DODATEK č. 7
ke smlouvě o dílo uzavřené dne 17. 12. 2019

2.1. Smluvní strany uzavřely dne 17. 12. 2019 Smlouvu o dílo, jejímž předmětem je zhotovení stavby s názvem „**Výukové centrum zpracování zemědělských produktů II.**“ (dále také jen „**Smlouva**“). Smluvní strany ke Smlouvě rovněž uzavřely dne 18. 8. 2020 dodatek č. 1, dne 2. 11. 2020 dodatek č. 2, dne 11. 2. 2021 dodatek č. 3, dne 28. 5. 2021 dodatek č. 4, dne 31. 8. 2021 dodatek č. 5 a dne 22. 10. 2021 dodatek č. 6.

Výukové centrum zpracování zemědělských produktů II

Změnový list č.41

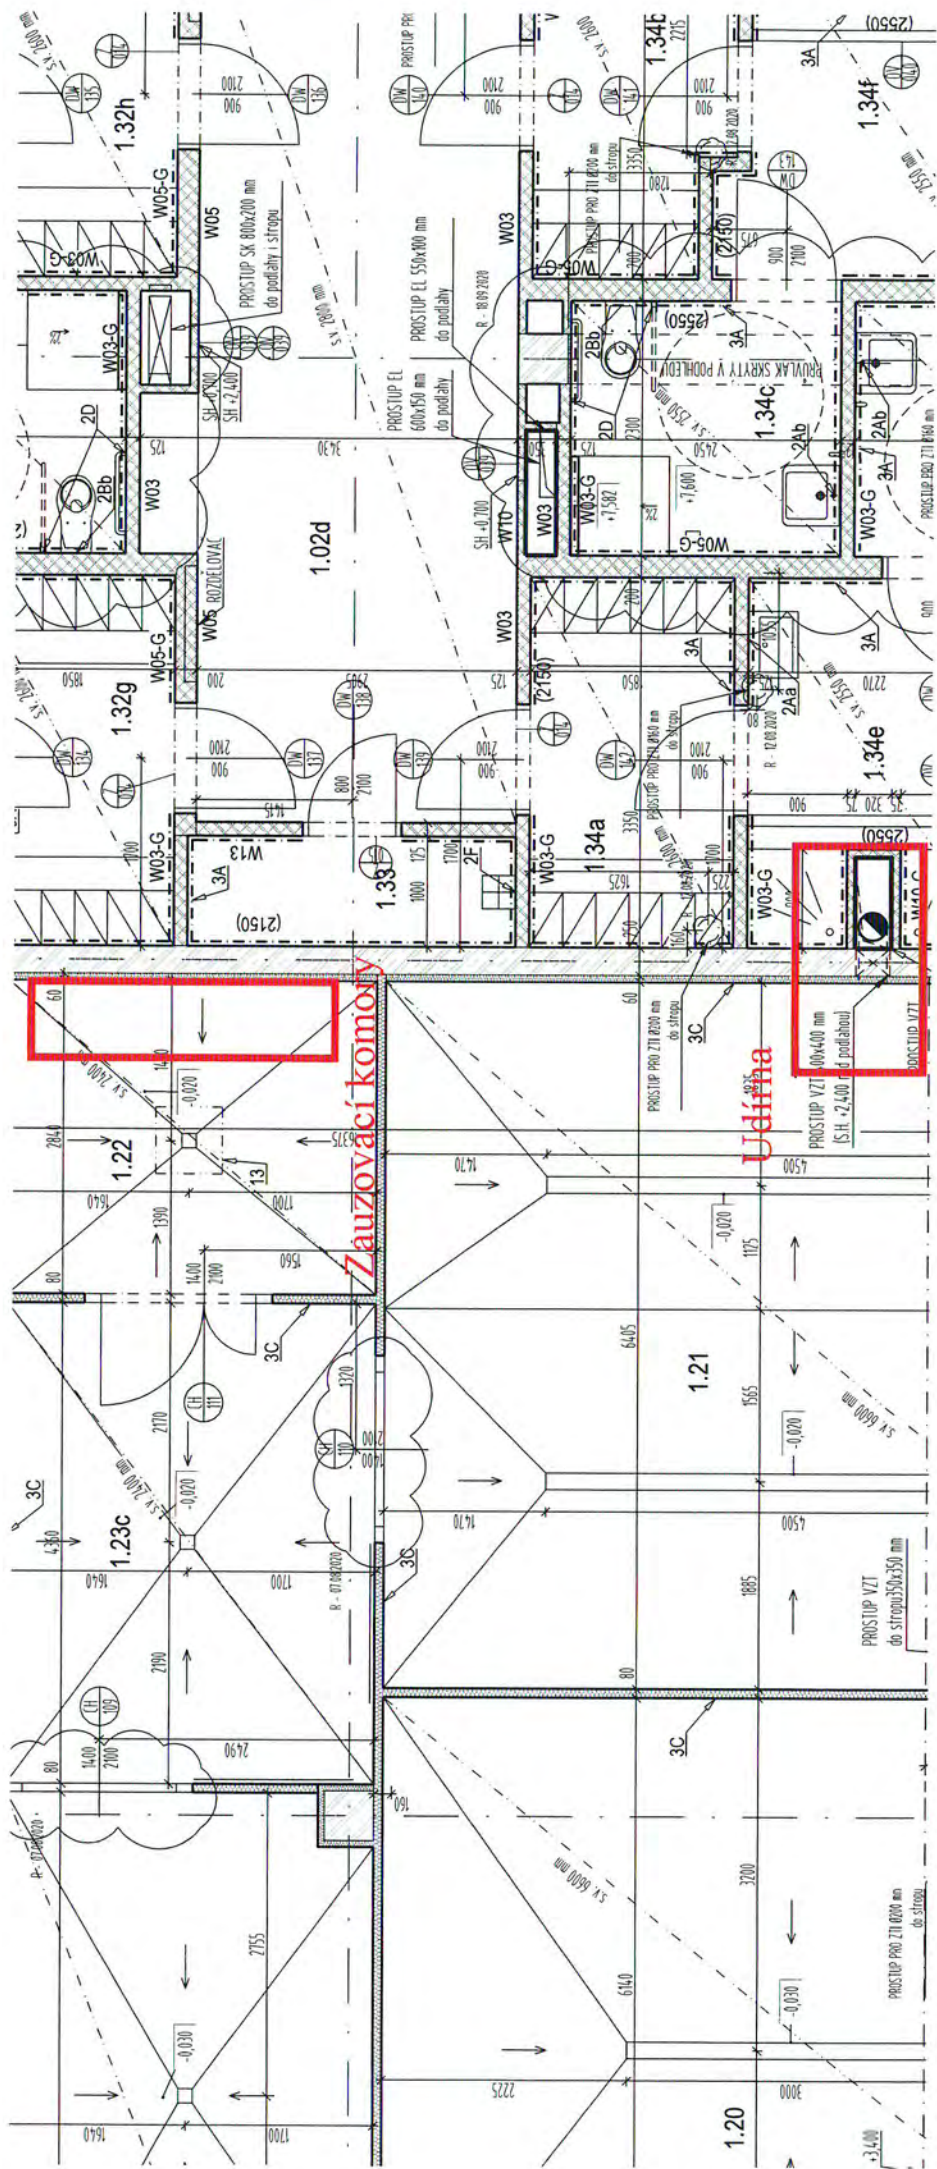
Nové řešení:				
Návrh komínových těles/odtahů pro požadované technologie pekárny, udirny a zauzovacích komor.				
Původní řešení v PD:				
Částečně řešeno. Nebylo součástí dodávky stavby.				
Změna má vliv do následujících profesí (oblast projektové dokumentace)				
ASŘ				
Dílčí cenový dopad				
	MJ	Výměra	Jedn. cena Kč (bez DPH)	Cena Kč (bez DPH)
Odpočet:	kpl	1	0,00	0,00
Přípočet:	kpl	1	282 196,18	282 196,18
viz příložený položkový rozpočet o počtu 2 stran		celkem		282 196,18 Kč
CELKEM Kč (bez DPH):				
Procentuální podíl méněprací ZL k celkové ceně stavby				0,00%
Procentuální podíl víceprací ZL k celkové ceně stavby				0,11%
Procentuální podíl všech prací ZL k celkové ceně stavby				0,11%
PŘÍLOHY ZL:				
č.1 - Oceněný výkaz výměr č.2 - zakreslení v PD

komínová tělesa - Pekárna, udírna a zauzovací komory

Změnový list č.54

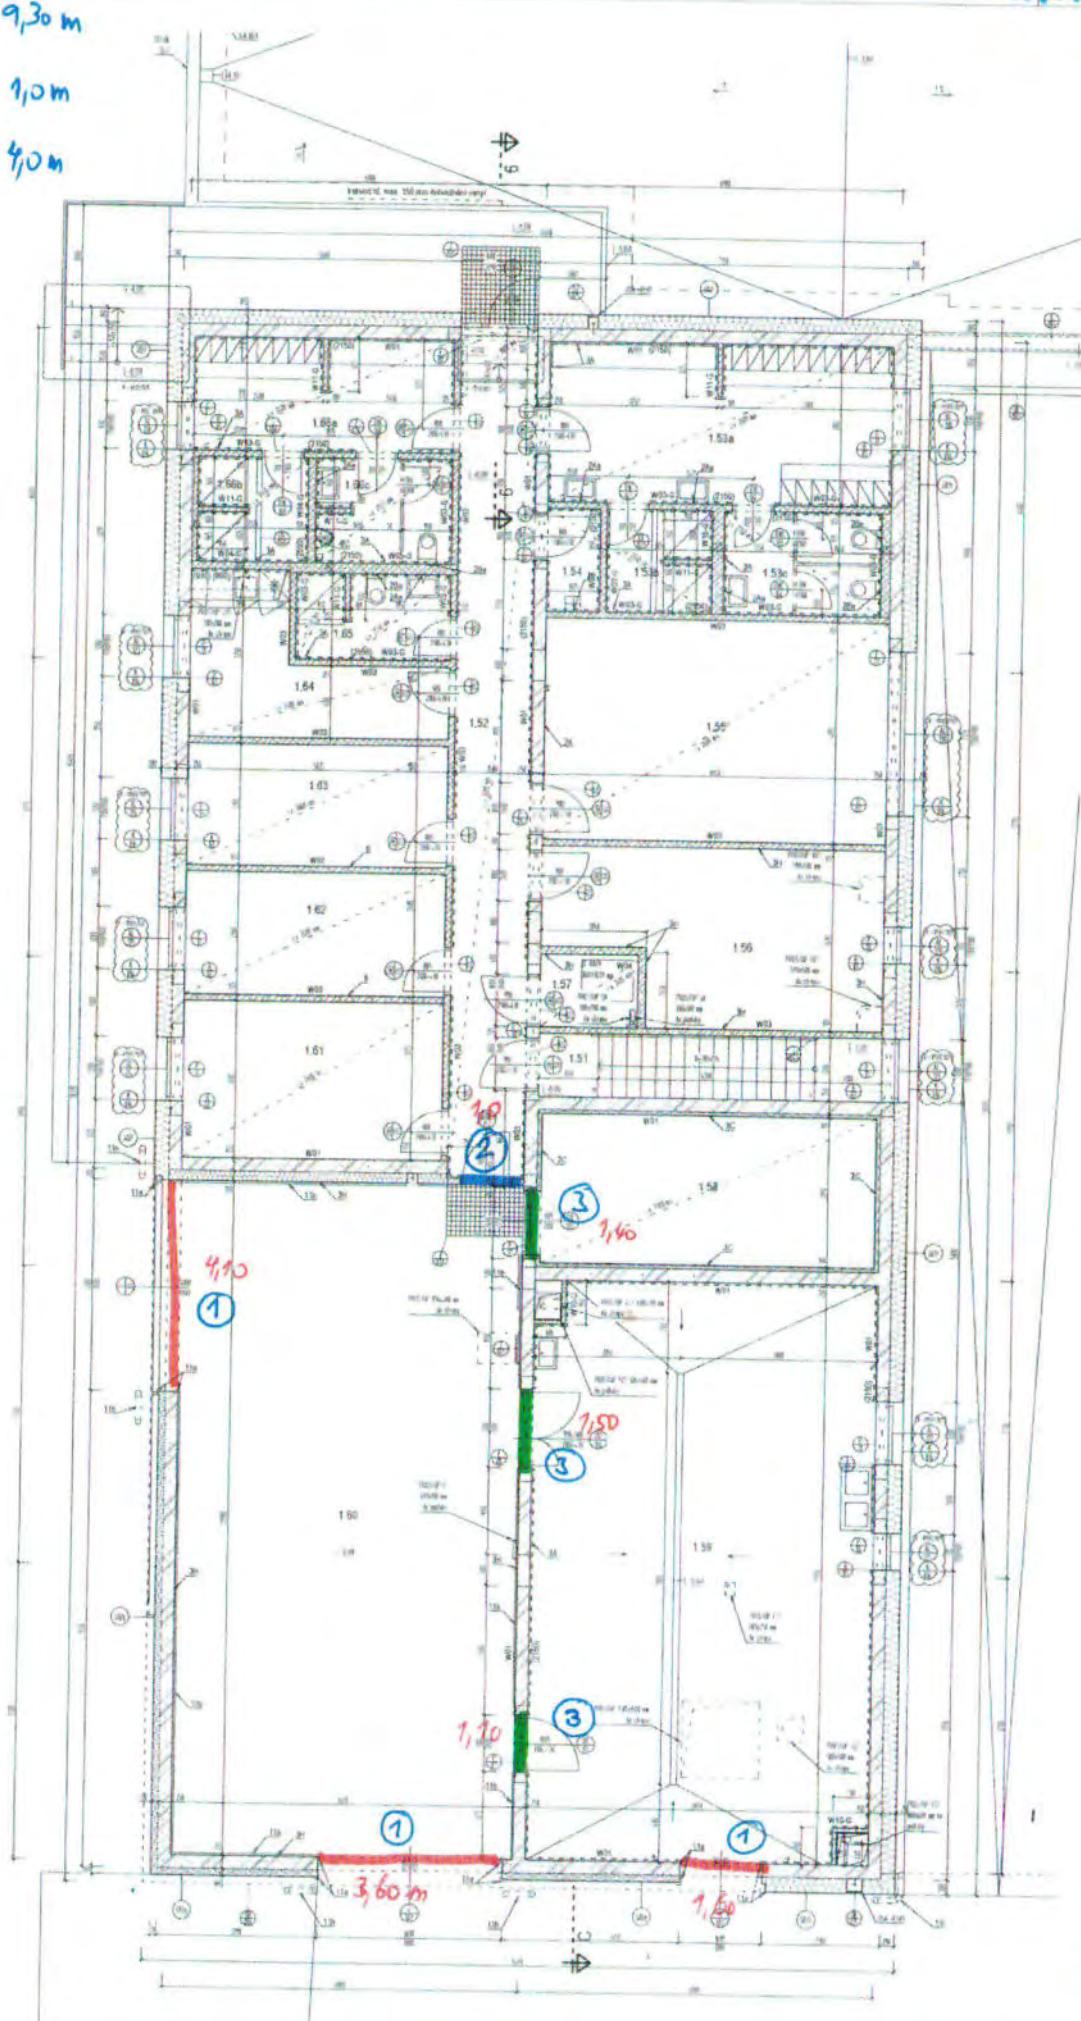
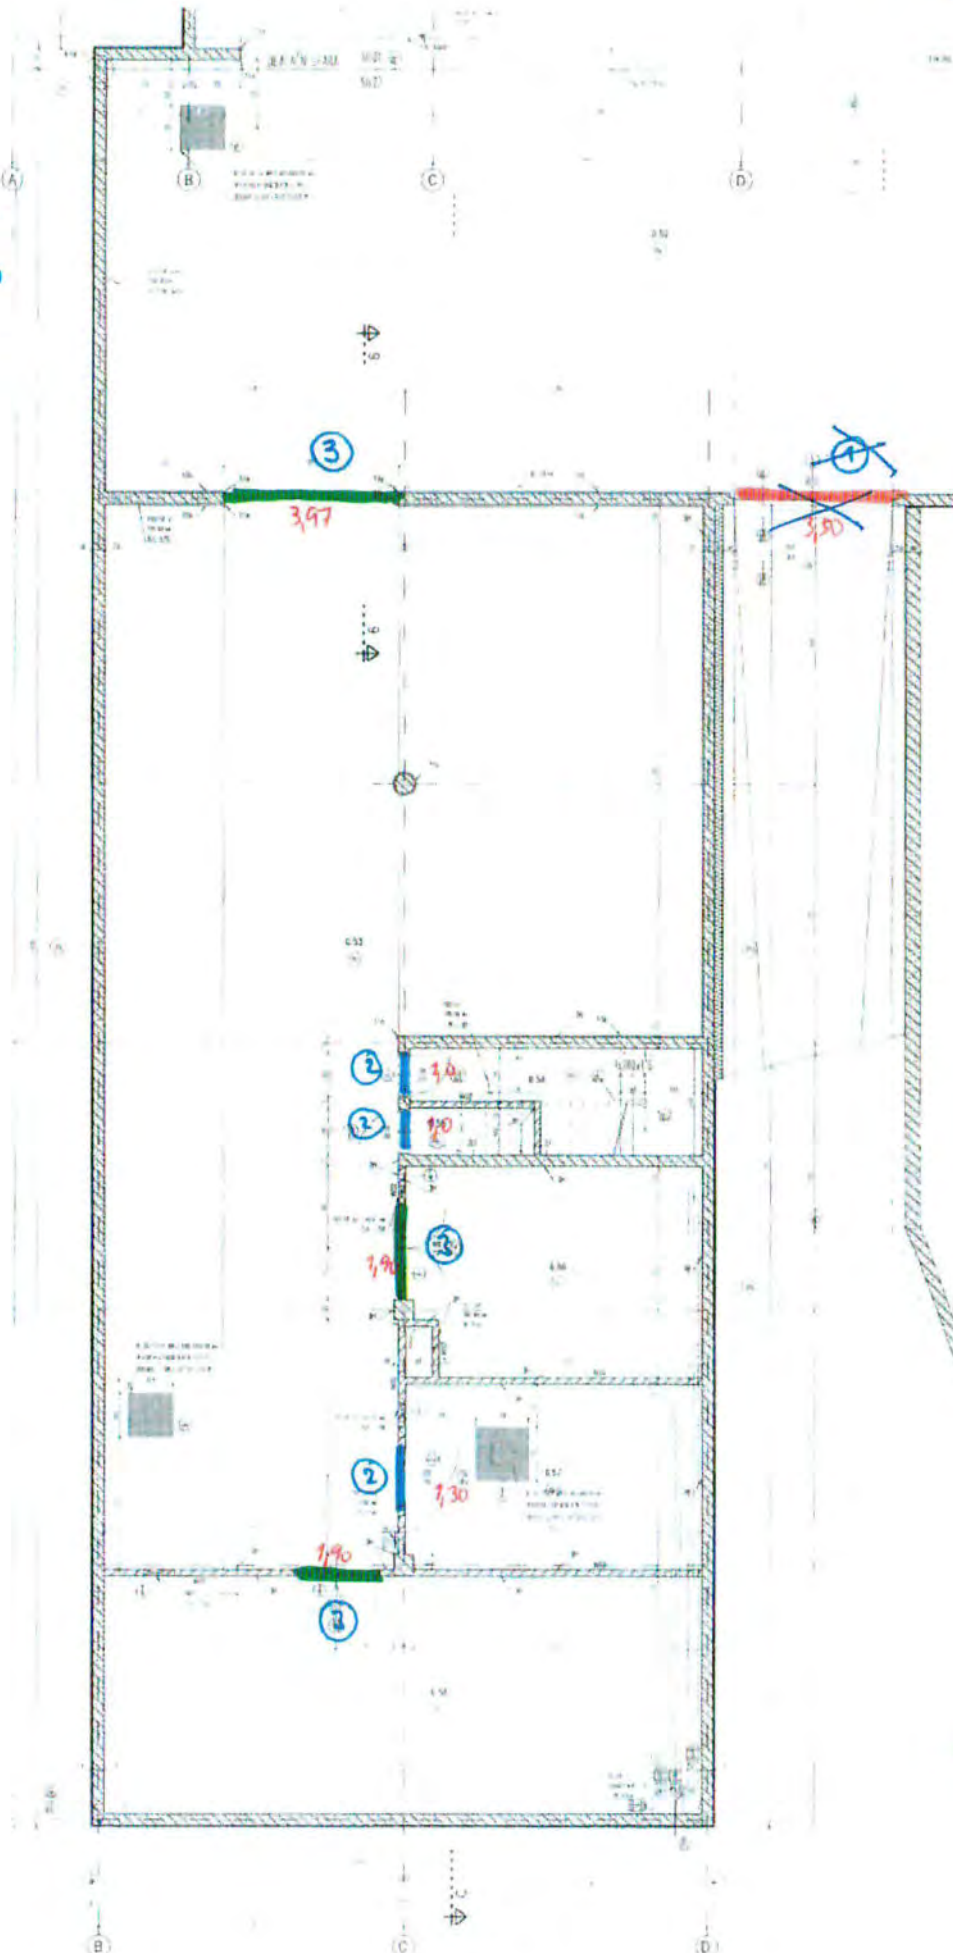
Odůvodnění a popis změny a identifikace původce změny:
Na základě kontroly PD a konzultace s investorem, byly navrženy ve vytipovaných místech dilatační profily pro lepší přenos zatížení podlah a ochrany přechodů mezi jednotlivými podlahami.

Nové řešení:
Dilatační profily podlah na vytipovaných místech.

Dilatační profily

SDK podhled - mlékárna + zástěna mlékárna

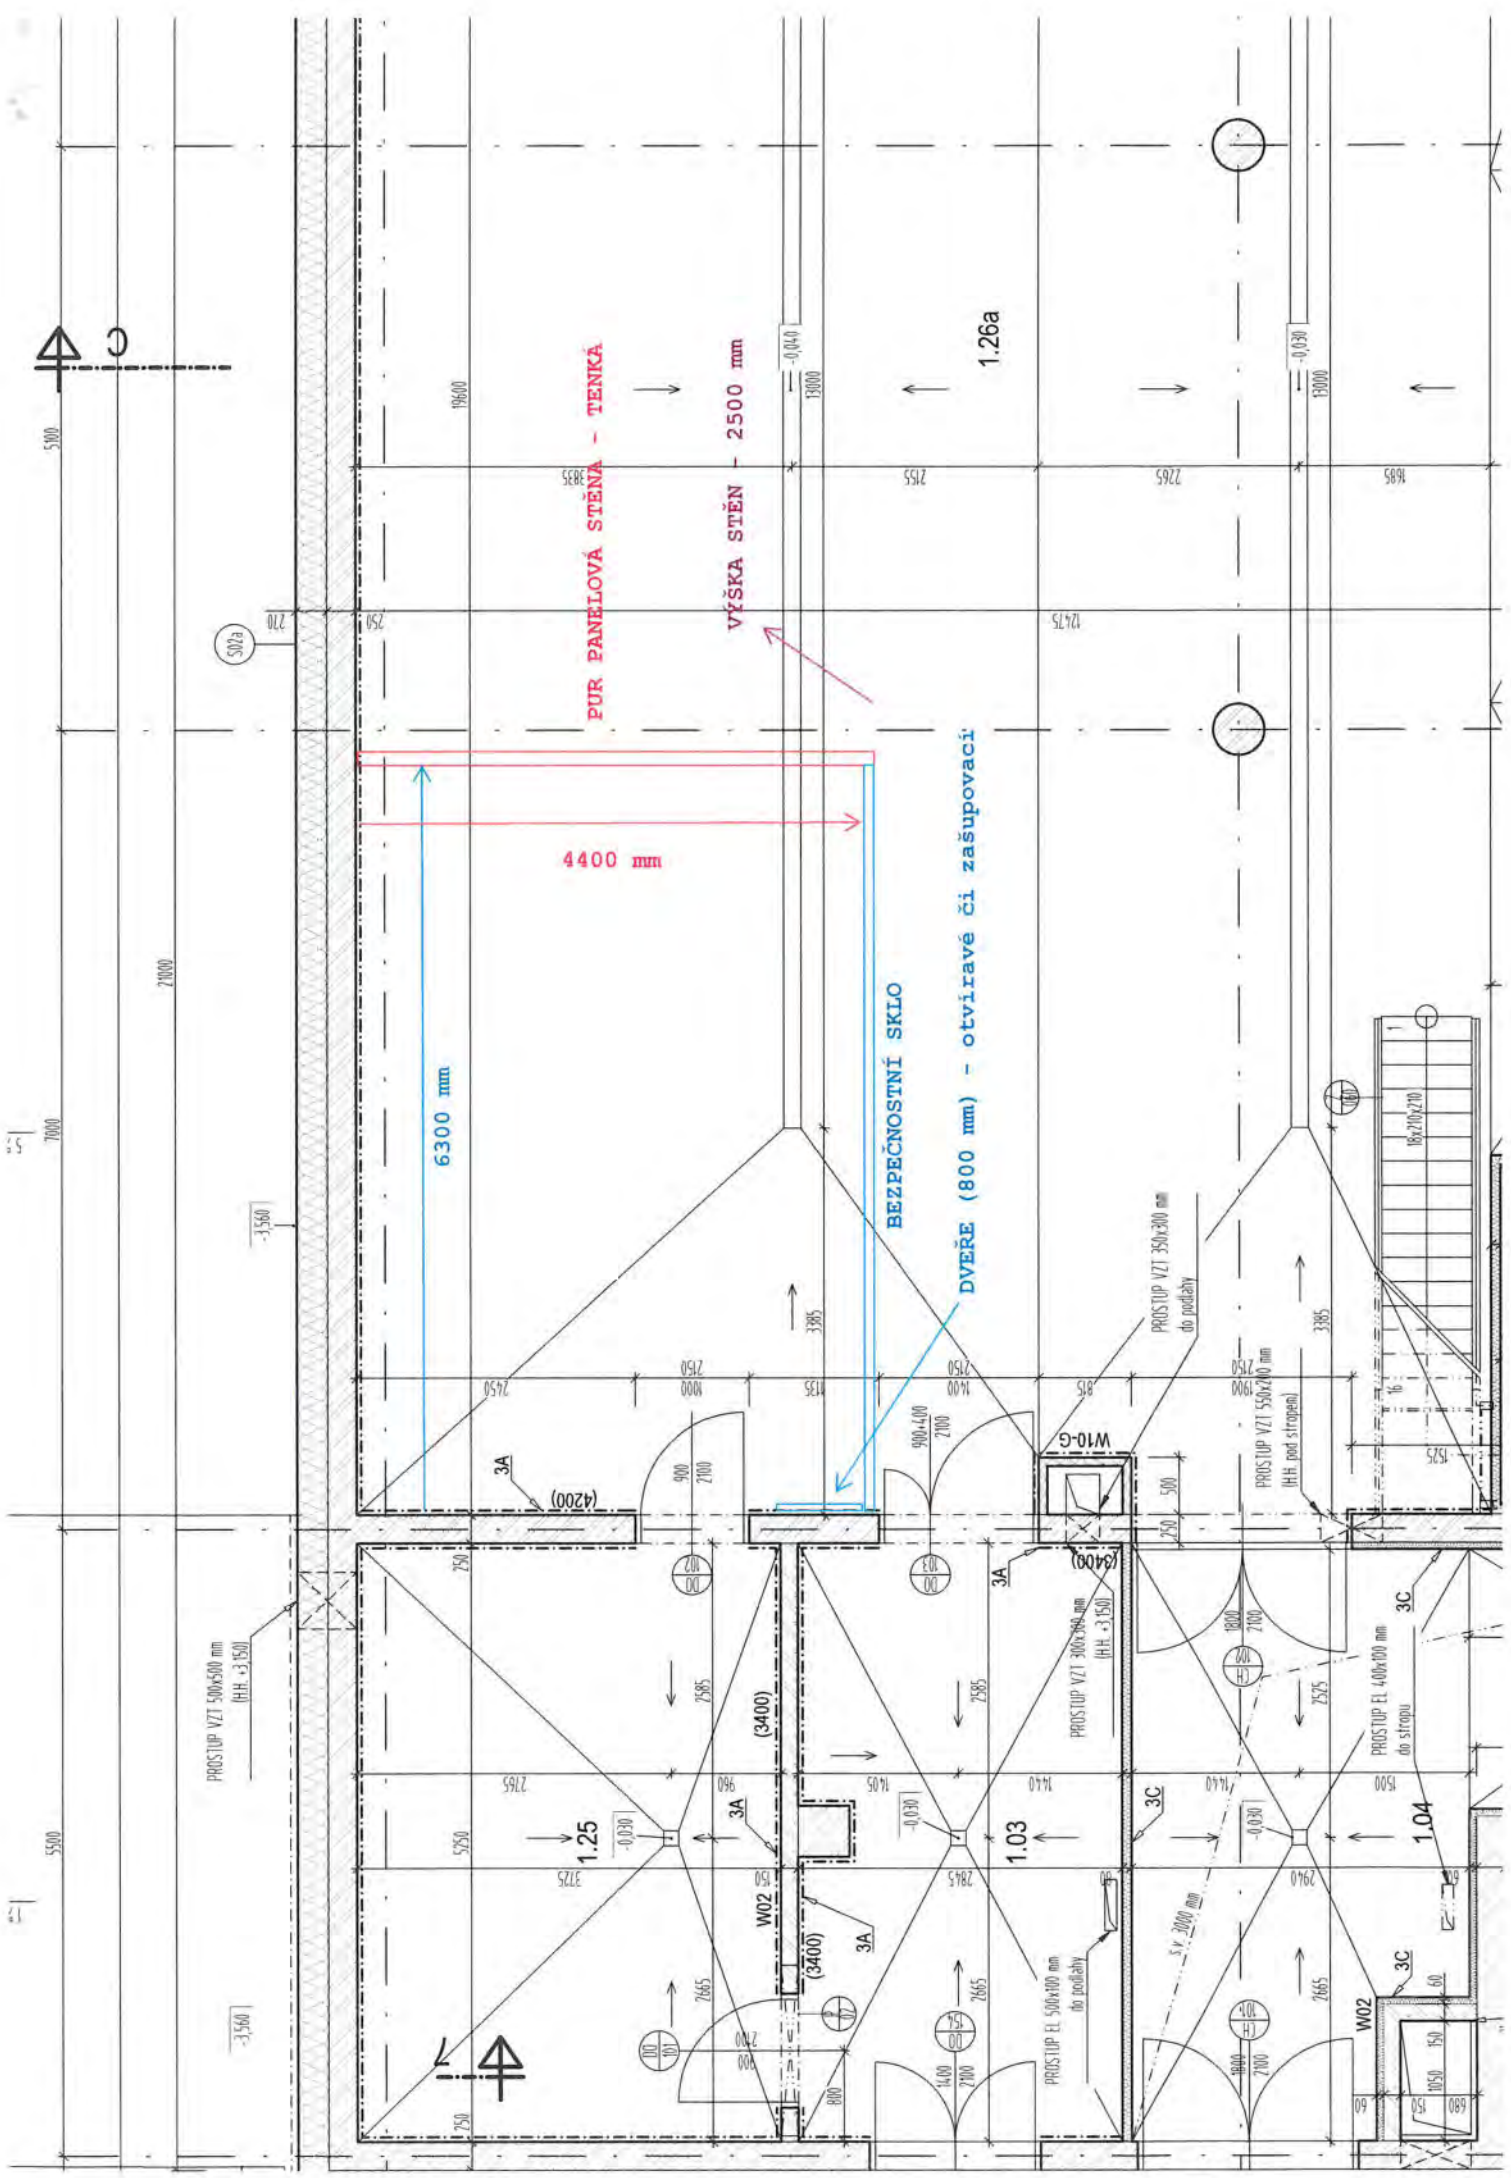
Odůvodnění a popis změny a identifikace původce změny:
Tento změnový list je doplnění změnového řízení č.82_Doplnění SDK pohledu. Na základě požadavku Městské veterinární zprávy musí být namontován z hygienických důvodů SDK pohled do m.č.1.26a mlékárna. Tento SDK pohled je nezbytně nutný z hygienických důvodů a bez jeho absence není možné daný prostor zkolaudovat. Tento změnový list řeší dodatečně nutné úpravy SIL a VZT. Další částí změnového listu je doplnění zástěny pro sila.

Nové řešení:
SIL a VZT doplnění pro pohled do mlékárny m.č. 1.26a. Doplnění zástěny pro sila do mlékárny 1.26a

Zálohování Mar a SIL

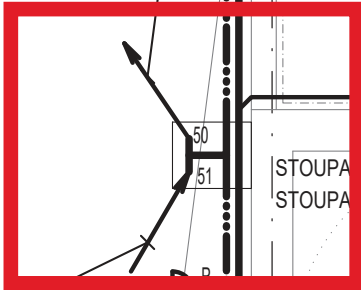
Odůvodnění a popis změny a identifikace původce změny:
Na základě kontroly PD a konzultace s investorem, byla zjištěna absence přípojných bodů v kapitole „měření a regulace“ pro požární klapky včetně připojení a nevhodné řešení protizámrzových řešení pro venkovní jednotky a čerpadla. Od AD byl obdržen v rámci revize také rozdílový výkaz výměr.

Nové řešení:
Doplnění zapojení požárních klapek dle skutečnosti a zálohování rozvaděče SIL a MaR v rámci protizámrzových opatření venkovních jednotek a čerpadel.

ÚPRAVA POPISŮ TRAS A
STOUPAČEK; SPOJENO SE
ZMĚNOU KONCEPCE NAPÁJENÍ
A ZÁLOHOVÁNÍ !!
